大型バス 動力伝達装置（変速機）のリコールについて

リコール届出番号3669

平成27年11月4日、UDトラックス株式会社に車両を供給している三菱ふそうトラック・バス株式会社が下記のリコールを国土交通省に届出しました。

改善箇所説明図

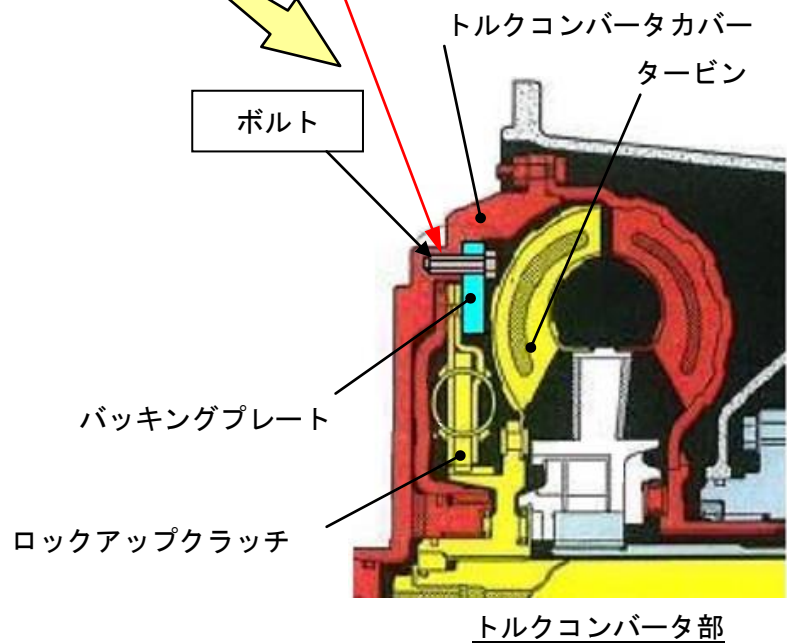
基準不適合発生箇所

自動変速機を搭載した大型路線バスにおいて、トルクコンバータ部バックリングプレートのトルクコンバータカバーへの取付けボルト締付け方法およびトルクコンバータカバーのねじ部加工が不適切なため、当該ボルトの軸力が不足しているものがある。そのため、そのままの状態で使用を続けるとボルトが折損し、折損したボルトがトルクコンバータカバーとタービンとの間に挟まり、最悪の場合、トルクコンバータがロックアップした状態となり、エンストして走行できなくなるおそれがある。

改善措置の内容

全車両、バックリングプレート取付けボルトを新品に交換し、規定トルクで締め直す。
